STADTTUNNEL FELDKIRCH

Projektänderungen UVP Änderungsverfahren gem. § 18b

Zusammenfassender Umweltbericht Beurteilung der Projektänderungen

Abbildung 1: Betriebsstation: genehmigte Ausführung

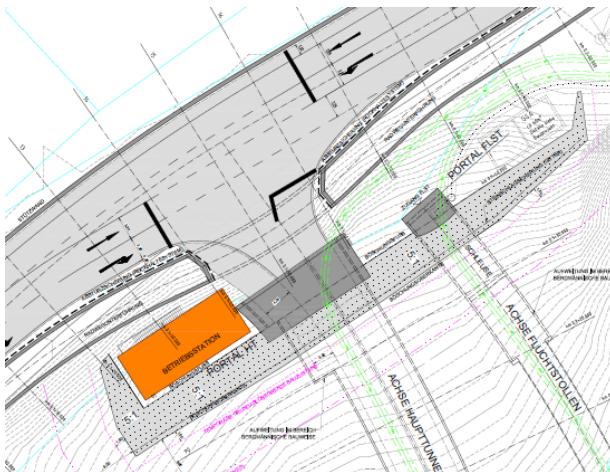
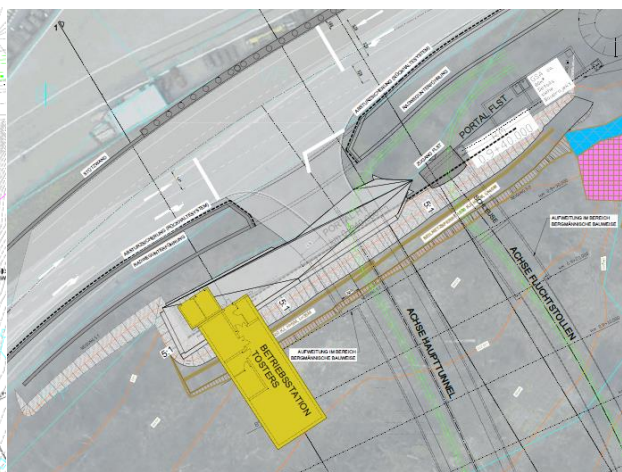
Die Betriebsstation Tosters ist nun neben dem Portal der Fahrtunnelröhre in einem separaten Kurzstollen angeordnet.

Der Kurzstollen wird bergmännisch vorab hergestellt bzw. vorgetrieben (mit L= rd. 22m). Der herzustellende Hohlraum wird mit den herkömmlichen Sicherungsmaßnahmen, wie Spritzbeton mit bergseitiger Regenschirmabdichtung und beidseitigen Ulmendrainagen, Spieße, Anker und Baustahlgitter stabilisiert. Im Anschluss wird der Innensaubau (Außen- und Innenwände) mit Stahlbeton errichtet. Abgeschlossen ist der Kurzstollen mit einer Portalscheibe mit Attikahochzug, unmittelbar anschließend an den Luftbogen. Vor dem Kurzstollen ist ein Stahlbetonbauwerk vorgesehen, in welchem die beiden Traforäume angeordnet sind. Die Außengestaltung erfolgt bescheidgemäß durch Umsetzung des architektonischen Gestaltungskonzeptes. Es kommen die üblichen Gerätschaften für den Vortrieb zum Einsatz, so wie z.B.: für den bereits genehmigten Vortrieb des Fluchtstollen Tosters nur wenige Meter entfernt zum Einsatz gekommen wären. Die Wasserversorgung sowie die Entwässerung der Betriebsstation Tosters erfolgt über das konzessionierte Leitungssystem (vgl. Einlage 3.1 und 3.2) in einer vergleichbaren Größenordnung zum genehmigten Vorhaben.

Abbildung 3: Lfd Nr 149; GStNr 179/4 (Auszug aus BS-1013 UVP-EP 2013 – Grundeinlöseplan Übersicht Tunnelast Tosters)

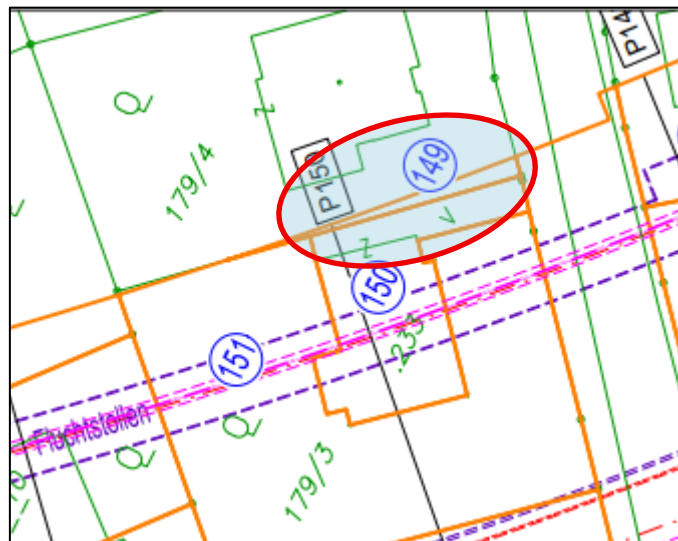
Lfd Nr 149: GStNr 179/4: Entfall des Stützmittelservituts (Mikrofläche)

Abbildung 4: Lfd Nr 163; GStNr 179/6 (Auszug aus BS-1013 UVP-EP 2013 – Grundeinlöseplan Übersicht Tunnelast Tosters)

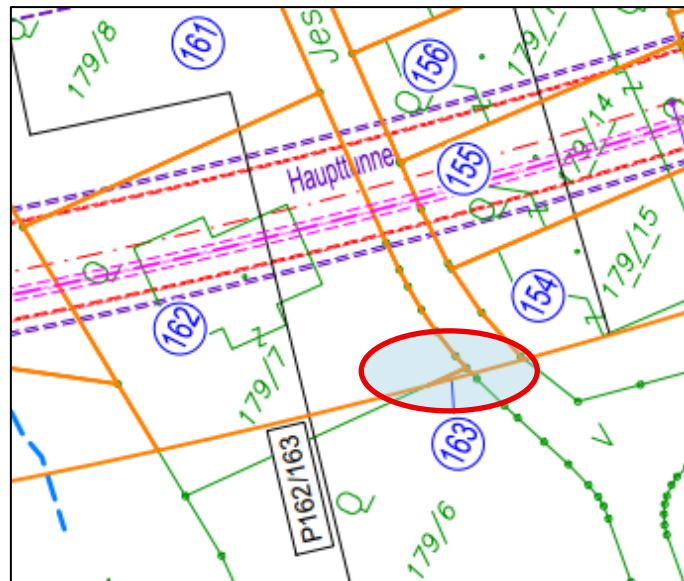
Lfd Nr 163: GStNr 179/6: Entfall des Stützmittelservituts (Mikrofläche)
